## 核燃料物質使用変更許可申請書

名 称 国立研究開発法人日本原子力研究開発機構  
住 所 茨城県那珂郡東海村大字舟石川765番地1  
代表者の氏名 理事長 小口 正範  
事業所の名称 国立研究開発法人日本原子力研究開発機構  
大洗研究所（南地区）  
事業所の住所 茨城県東茨城郡大洗町成田町4002番地

既に許可を受けた大洗研究所(南地区)の核燃料物質使用変更許可申請書について、大洗研究所(南地区)共通編、照射燃料試験施設(施設番号1)、照射燃料集合体試験施設(施設番号5)、第2照射材料試験施設(施設番号13)に係る内容を次のとおり変更する。

図11 排気系統図(1)

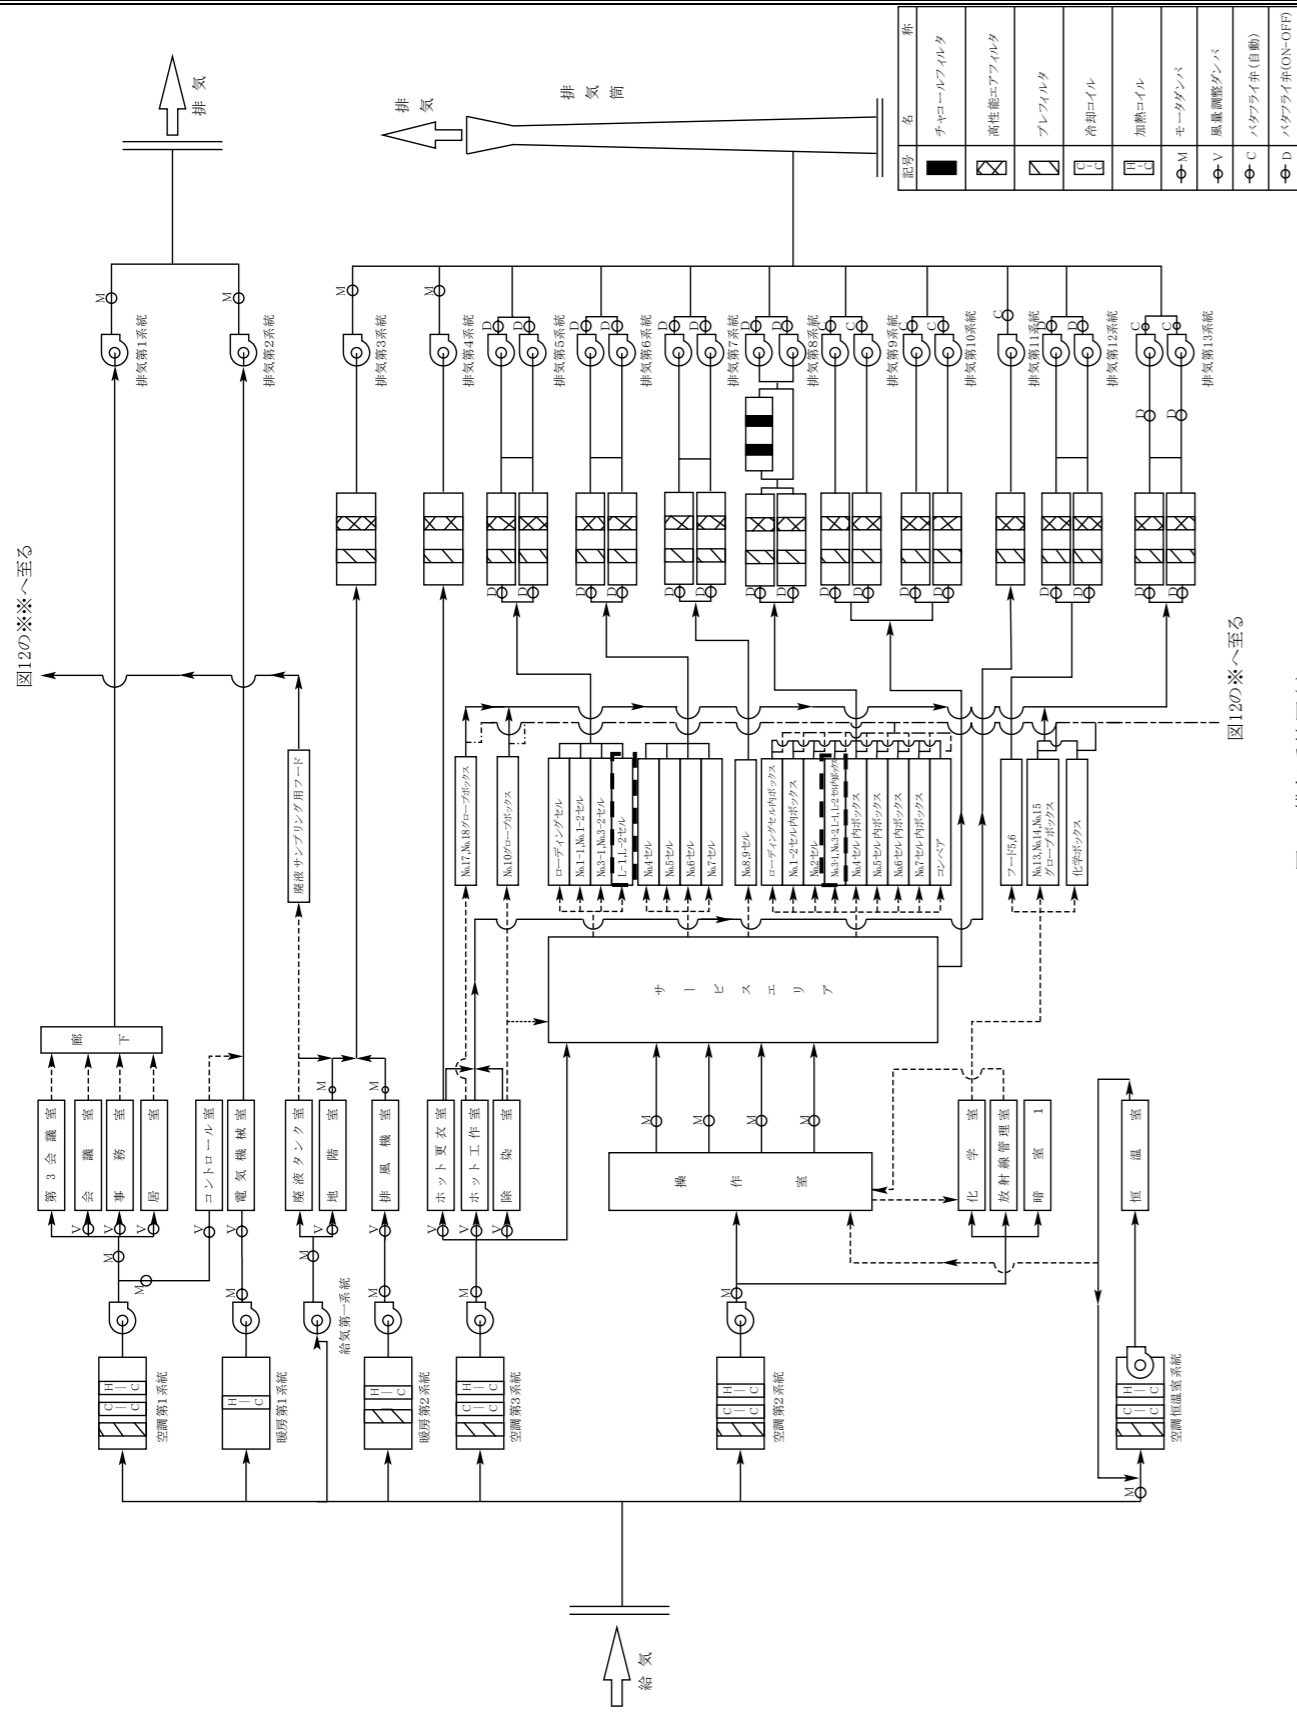
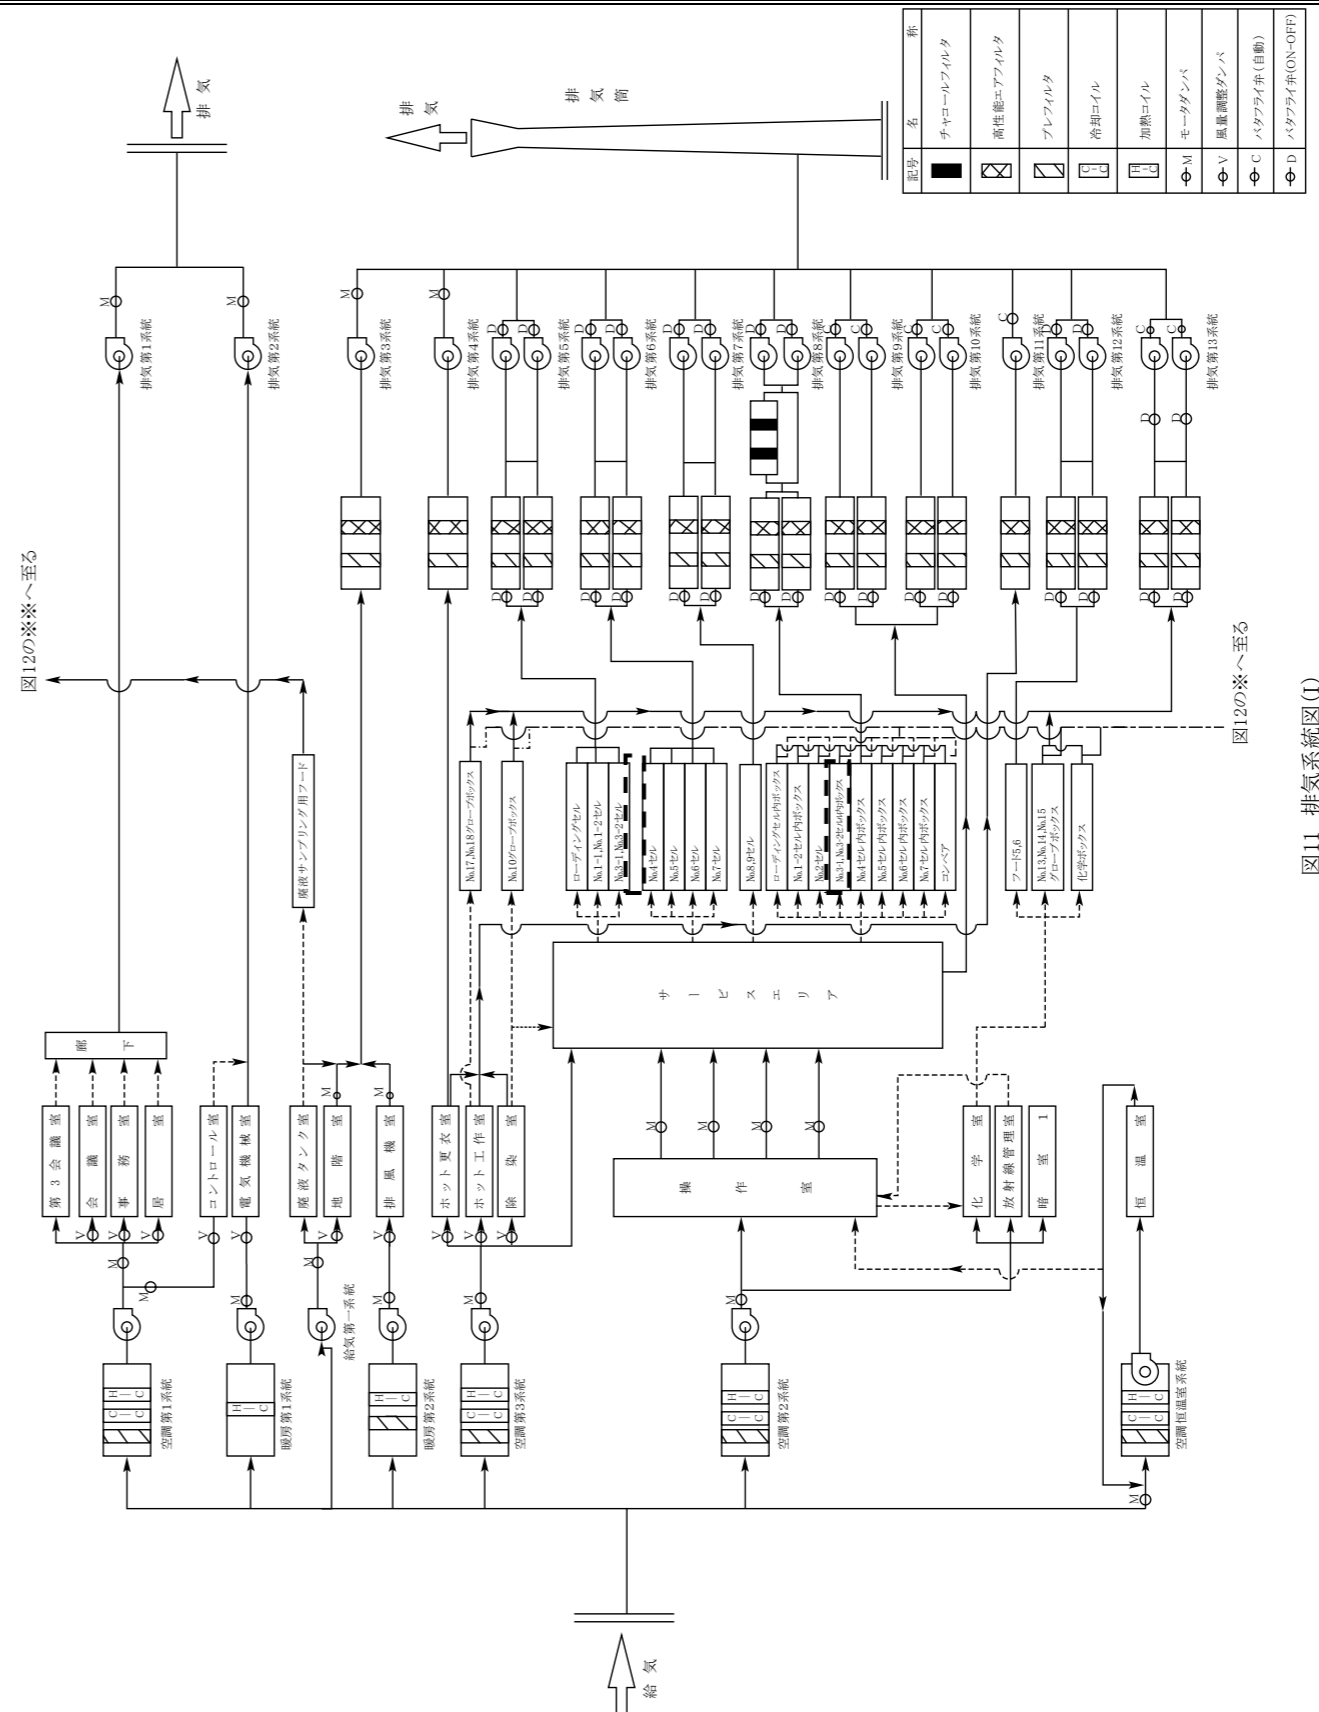
- ・添付書類 1 の表 6-1（取扱制限量）から No. 8セル及び No. 9セルに係る記載を削除する。
- ② L-1セル（L-1セル内ボックス含む。）及びL-2セル（L-2セル内ボックス含む。）の削除
- ・本文 9-1 項（気体廃棄施設）、表 2-1（場所別使用の方法）、表 2-2（最大取扱放射能）、表 2-3（取扱制限量）、表 7-1（セルの構造）、表 7-2（主要付属設備）、図 1（試料及びMA試料等の流れの概要）、図 2（1階平面図）、図 6（放射線管理設備の配置（1階））及び図 1 1（排気系統図（I））から、L-1セル、L-2セル、L-1セル内ボックス、L-2セル内ボックスに係る記載を削除する。

・使用の終了に伴う見直し（以下同じ。）

図5-2 「安全上重要な施設」のモデル図

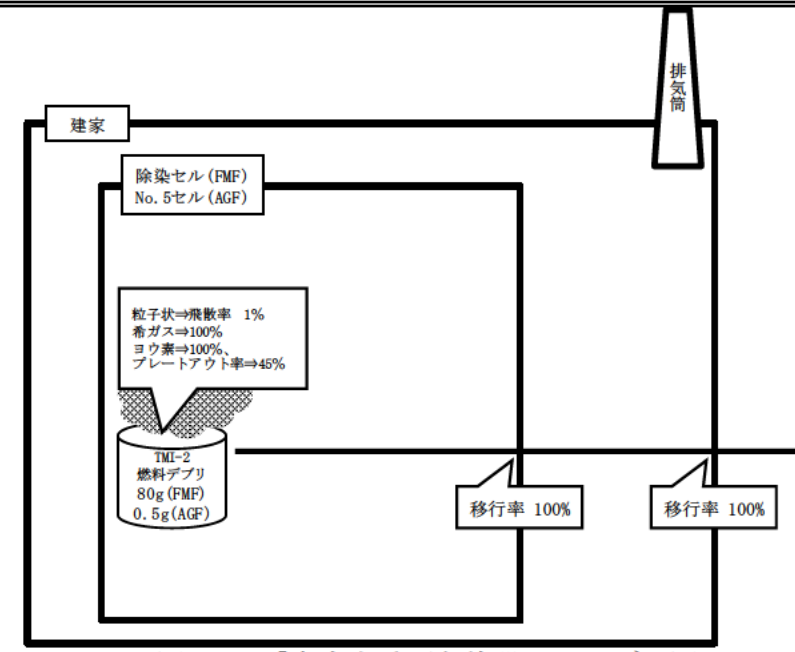
・取り扱う核燃料物質の追加に伴う見直し（以下同じ。）

図2 除染装置、台車装置及びターンテーブル装置の配置及び写真

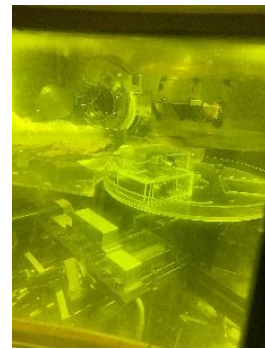
- ① 除染装置、ターンテーブル装置、台車装置、コンベア装置（２式）及び冷却水循環装置の削除
- ・本文 7-3 項（使用施設の設備）から、除染装置、ターンテーブル装置、台車装置及び冷却水循環装置に係る記載を削除し、コンベア装置の数量（２式）を減じる。
  - ・表 2-1（場所別使用の方法）から「サービスエリア（４）ボックスの No. 8、9セルへの運搬」を削除する。また、No. 8セルに係る記載を見直す。

図3 金属顕微鏡、L-1 セル内ボックス、L-2 セル内ボックス及びコンベア装置の配置及び写真

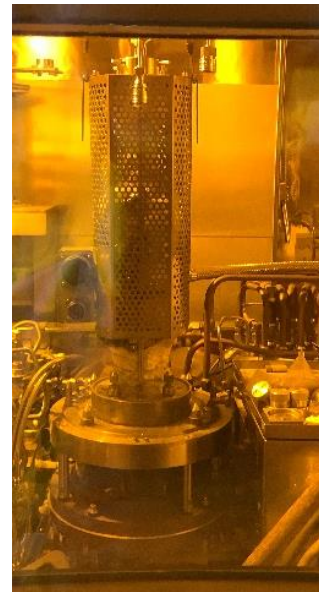
- ③ ガス分析用グローブボックスの削除
- ・本文 9-1 項（気体廃棄施設）、表 7-4（グローブボックス等の概要）、図 2（1階平面図）、図 6（放射線管理設備の配置（1階））及び図 1 2（排気系統図（II））から、ガス分析用グローブボックスに係る記載を削除する。
- ④ 金属顕微鏡（２式）、試料密封装置、試料表面処理装置及び研磨装置の削除

図 4 FP 放出移行試験装置及びガス分析用グローブボックスの配置及び写真

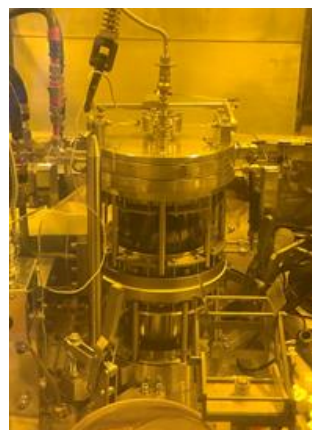
- ・表2-1(場所別使用の方法)、表7-3(主要試験機器(セル内))から、F P 放出移行試験装置、X線回折装置、融点測定装置及び熱伝導測定装置に係る記載を削除する。
- ・添付書類1の22項(廃棄施設)からF P 放出移行試験装置及び融点測定装置に係る記載を削除する。

図5-2 「安全上重要な施設」のモデル図

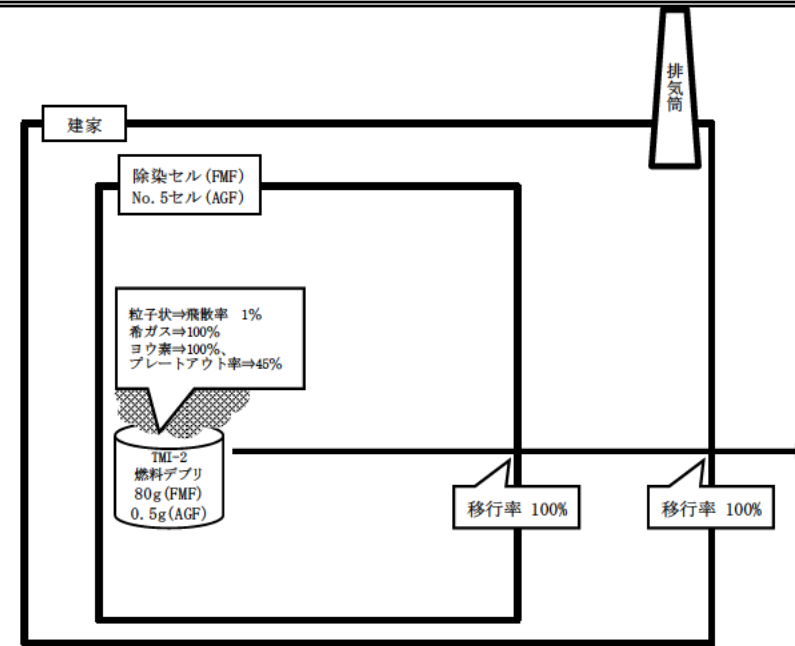
・取り扱う核燃料物質の追加に伴う見直し（以下同じ。）

図9 排気系統図

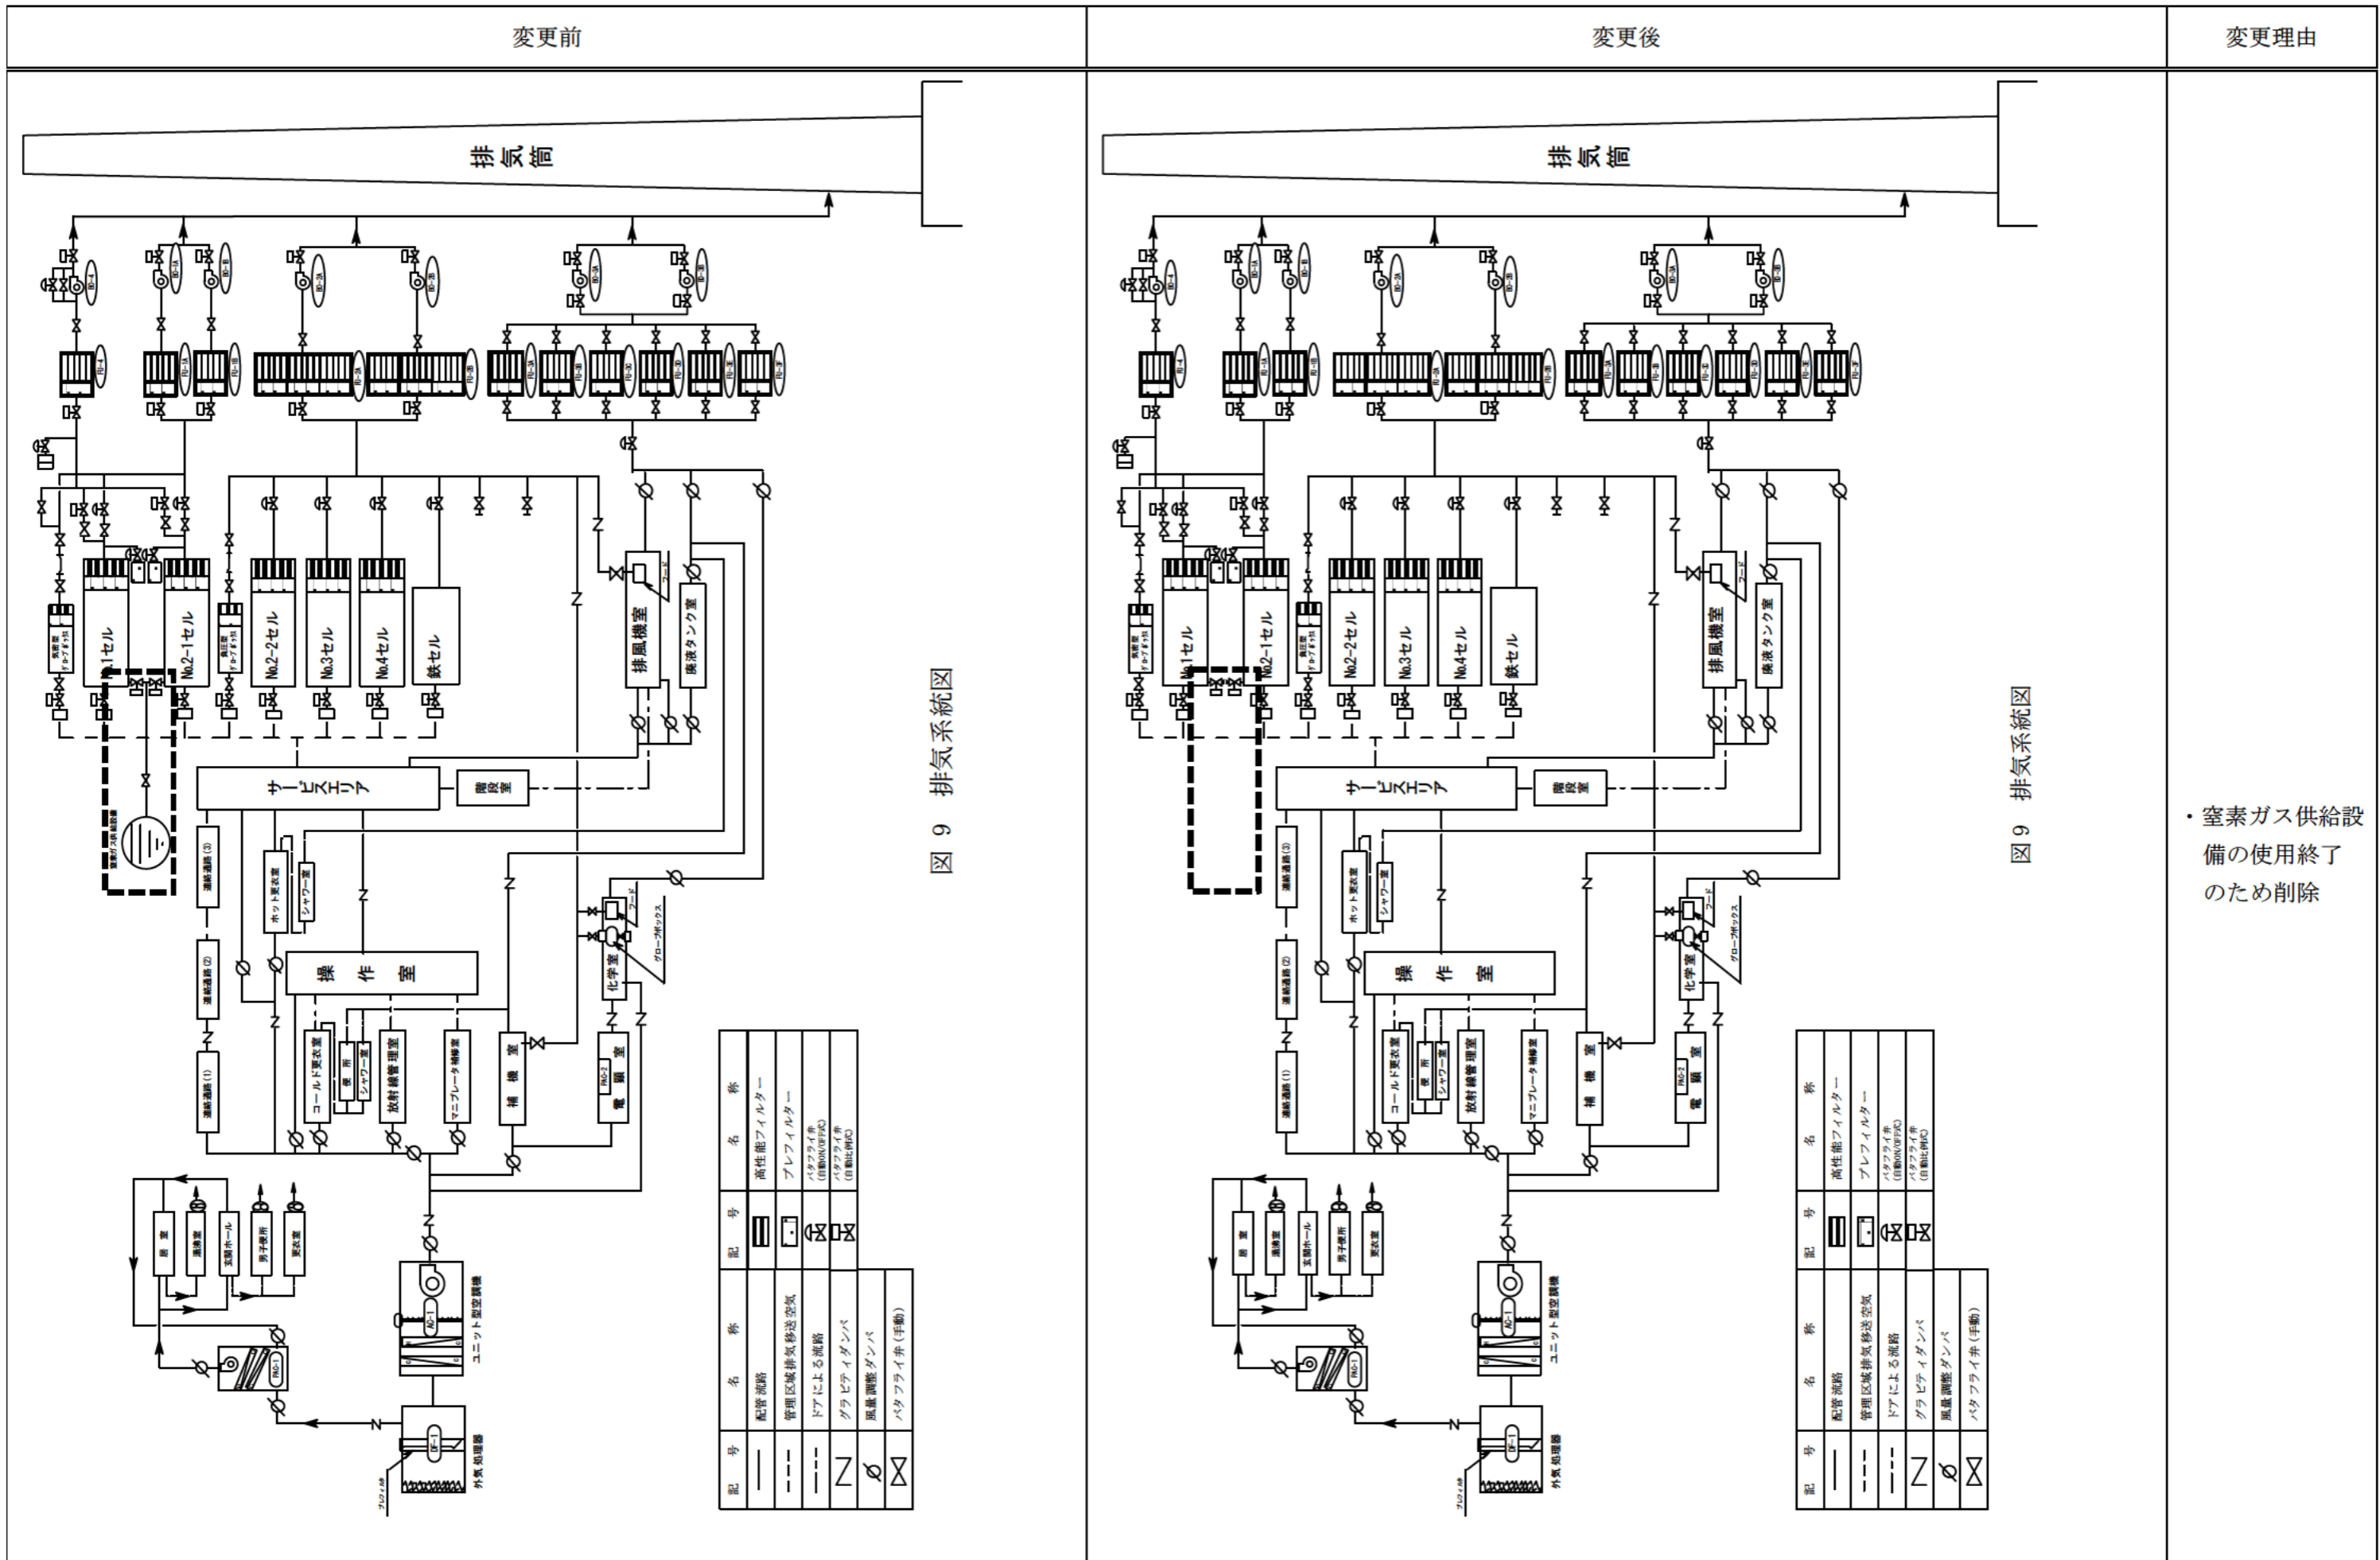
- ① 本文図2（1階平面図）から窒素ガス供給設備の記載を削除する。
- ② 本文図9（排気系統図）から窒素ガス供給設備の記載を削除する。
- ③ 添付書類1の3. 2項（爆発事故）において、窒素ガス供給設備に係る記載を削除する。
